Muutospyyntö maa-aines- ja ympäristölupapäätökseen

KAIVANNAISJÄTTEEN JÄTEHUOLTOSUUNNITELMA
MAA-AINESTEN OTTAMISTOIMINNALLE
(MAL 5a §, 16b §, YSL 103a §).

MAA-AINESTEN OTTOSUUNNITELMA		
Kunta: PYHÄNTÄ	SUUNNITELMAKARTTA	
Kylä: VALTION METSÄMAA	1:2000	
Alue: SIVAKKAKALLIO	Piiros 8930.2	
Tilat: PYHÄNNÄN VALTIONMAA 630-893-10-1	9.12.2	
	GEOPUDAS OY	019

MAA-AINESTEN OTTOSUUNNITELMA

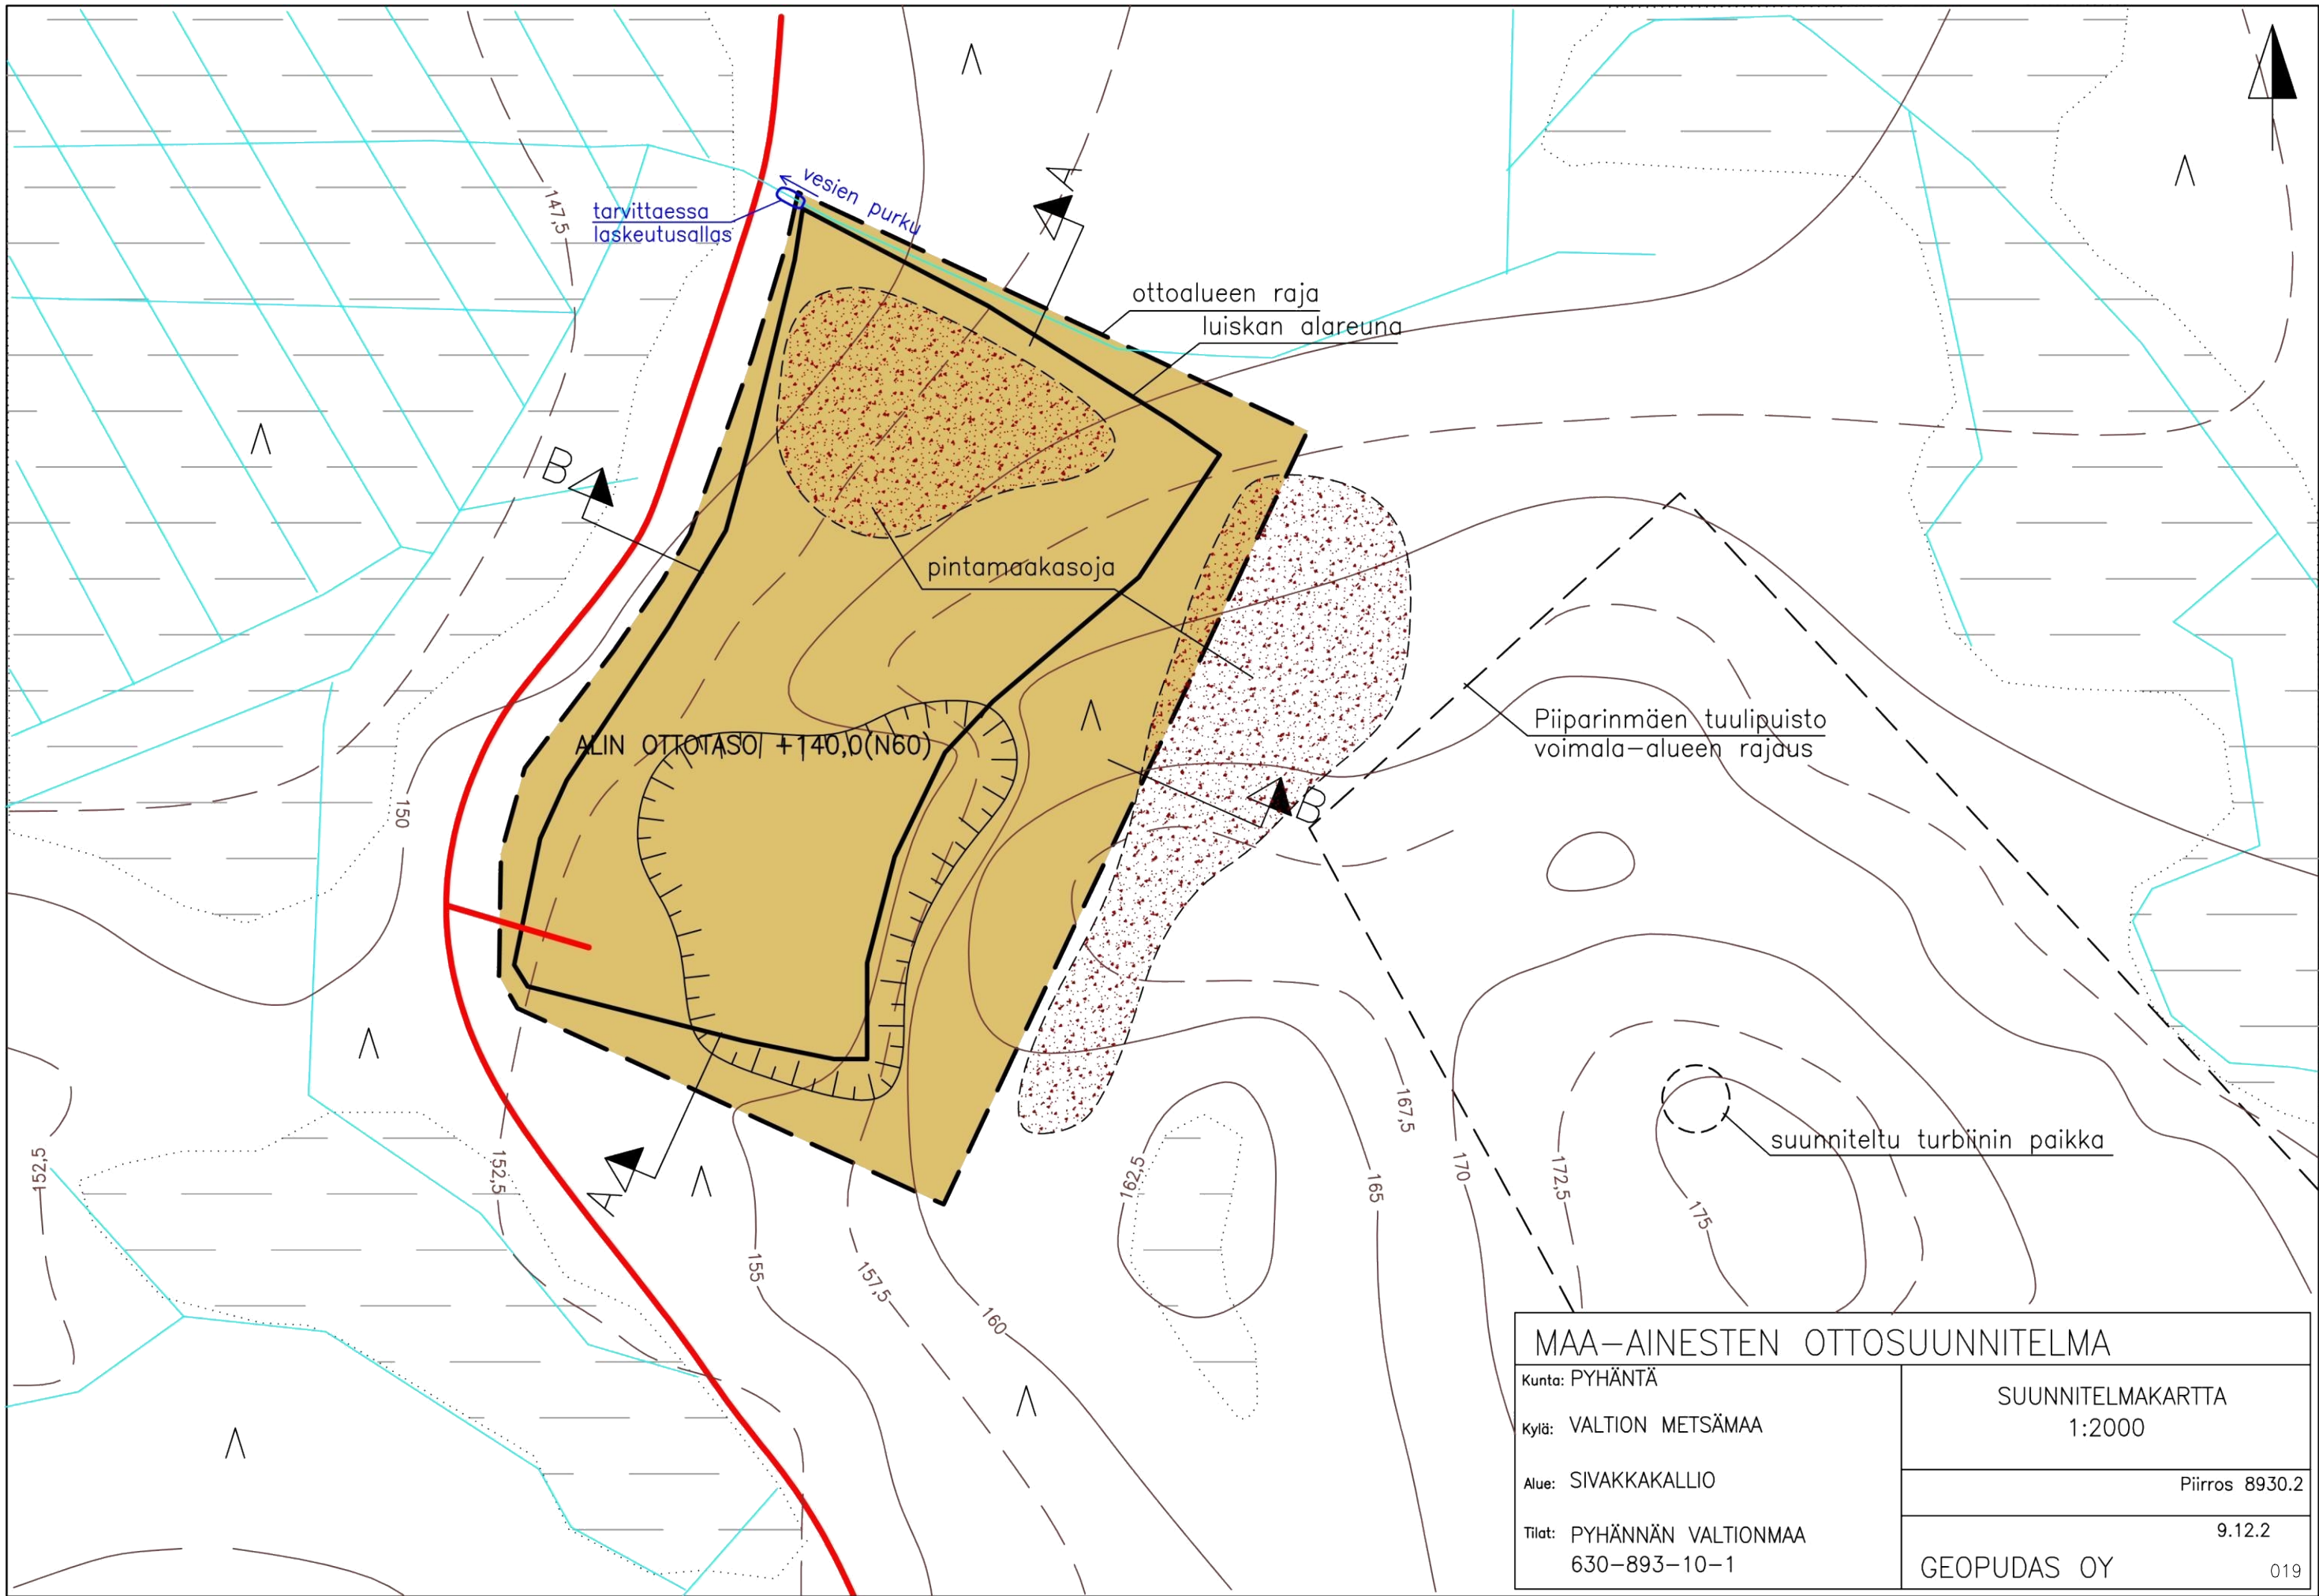
Ottotoiminnan yhteydessä on havaittu, että pintamaakerroksen paksuus on huomattavasti suurempi kuin ennalta on arvioitu, eikä haluttua ottomäärää saada hyödynnettyä järkevällä tavalla. Louhinta jouduttaisiin suorittamaan matalana ja pintamaita kuorimaan laajalta alueelta paksuja kerroksia. **Tämän vuoksi hakija pyytää, että päätökseen tehtäisiin muutos ottotason syventämiseksi myönnetystä tasosta +150,0(N60) siten, että alin sallittu ottotaso on +140,0(N60). Otto- ja murskausmäärät sekä luvan mukaiset toiminnot säilyvät muutoin nykyisen luvan mukaisina.** Suunnitelmapiiirroksat ja poikkileikkaukset on päivitetty muutospyyntöön liitteeksi.

Ottoalue ei muutu myönnetystä ja luiskaukset tehdään myönnettyillä kaltevuuksilla. Louhinta ei tule todennäköisesti ulottumaan koko ottoalueelle, koska alueen luoteisosassa kallion pinta on liian syvällä hyödynnettäväksi. Maisemointi tehdään alueelta jo kuorituilla ja kuorittavilla pintamailla luiskaamalla ja mahdollisesti myös täyttämällä. Louhokseen kertyvää vettä jouduttaneen johtamaan myös pumppaamalla. Pumppaus tapahtuu samaan paikkaan kuin mistä ne on ollut tarkoitus aiemmin johtaa pois ottoalueelta, eli alueen luoteiskulmasta hakemuksen kohteena olevalle tilalle. Pumppausmäärää jää vähäiseksi, koska toiminta on lyhytaikaista, eikä siitä aiheudu vettymistä.

Piirros 8930.3

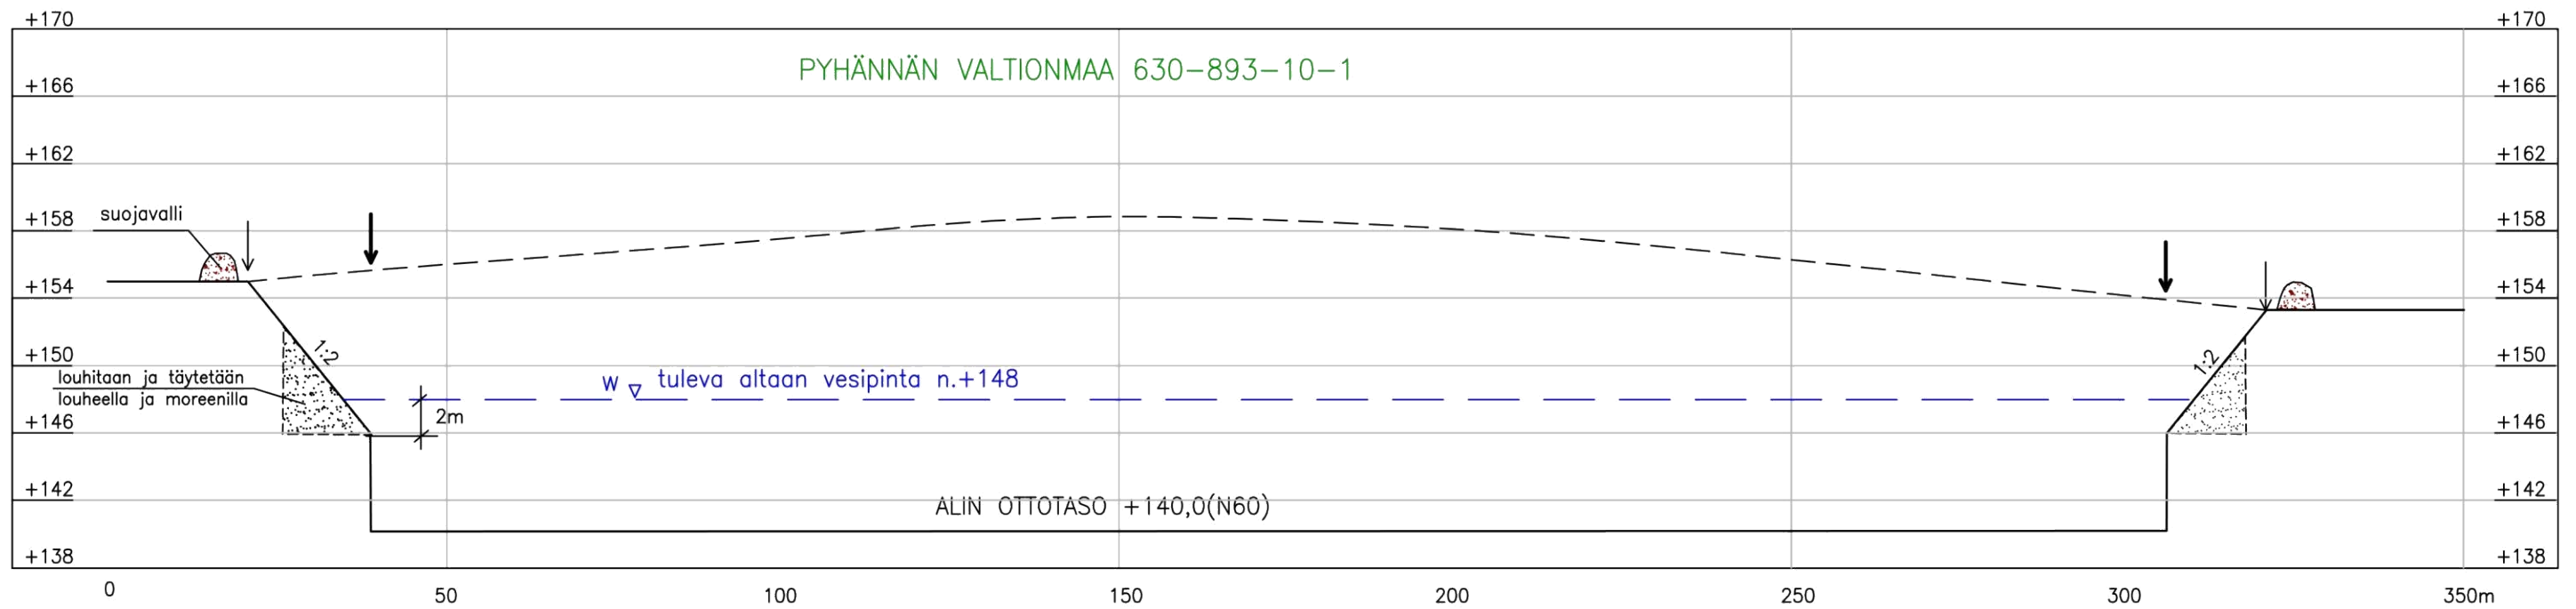
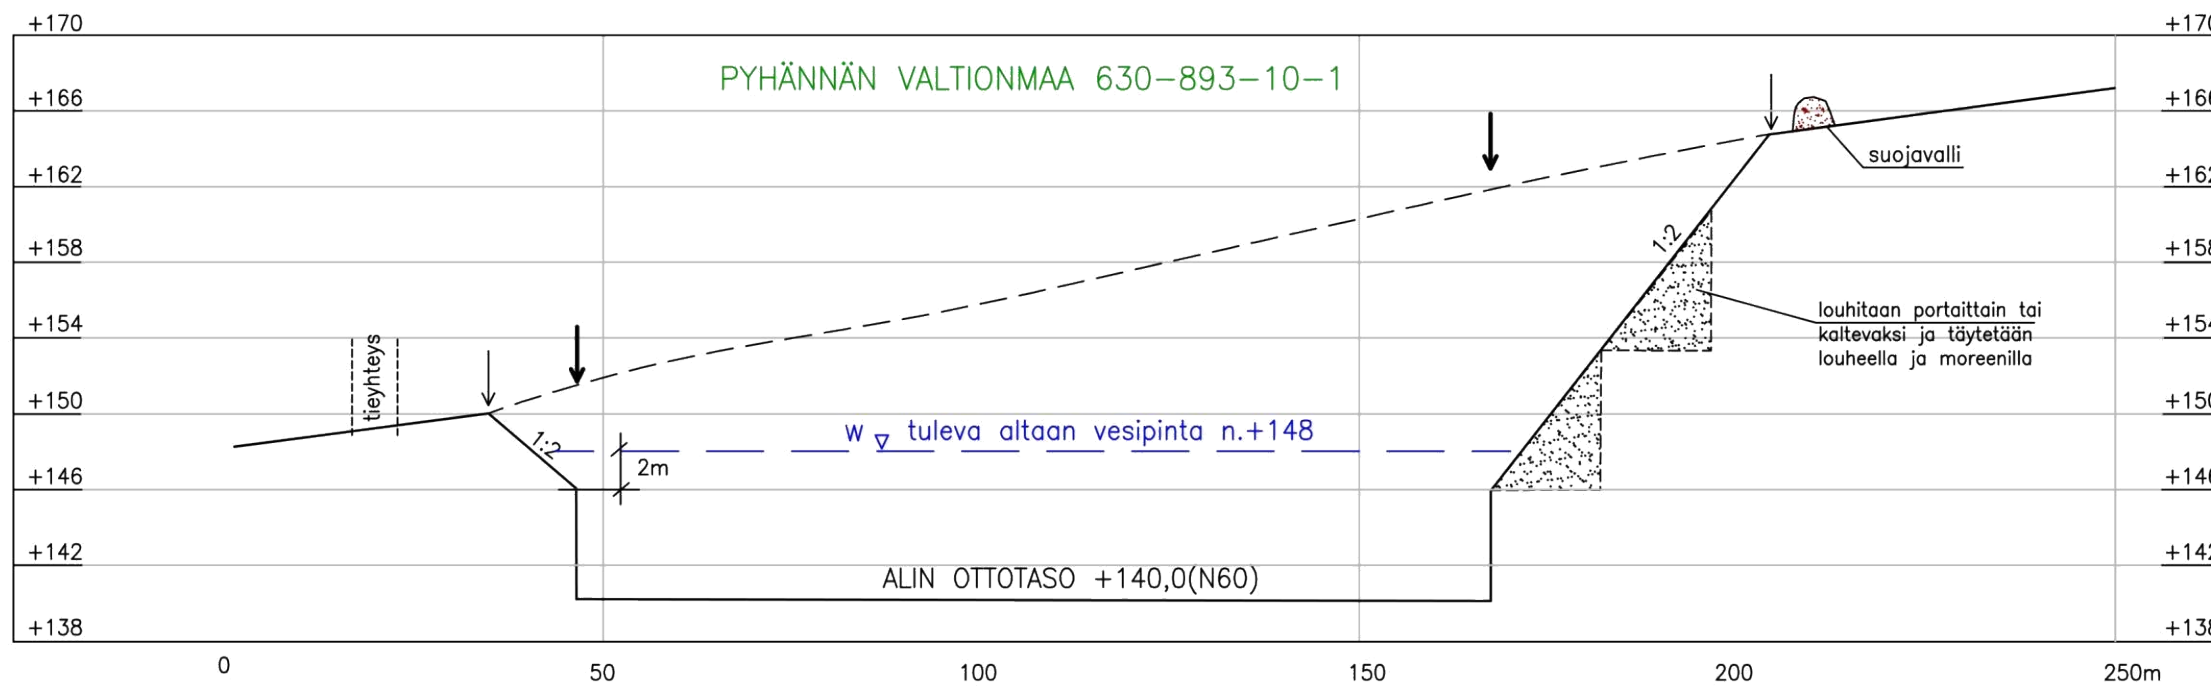
+140,0 ylemmälle tasolle ainakin osassa ottoaluetta, joten luiskauksen jälkeen täytettävää aluetta ei jää suurelle alueelle. Poikkileikkauspiirroksessa sekä jälkitilannekartassa on esitetty vesiallasta lähes koko alueelle, koska lopullinen louhoksen muoto ja syvyys selviää vasta oton edetessä kallion korkotason ja rikkonaisuuden perusteella. Taloudellisesti kannattava louhintasyvyys on noin 10 metriä tai enemmän.
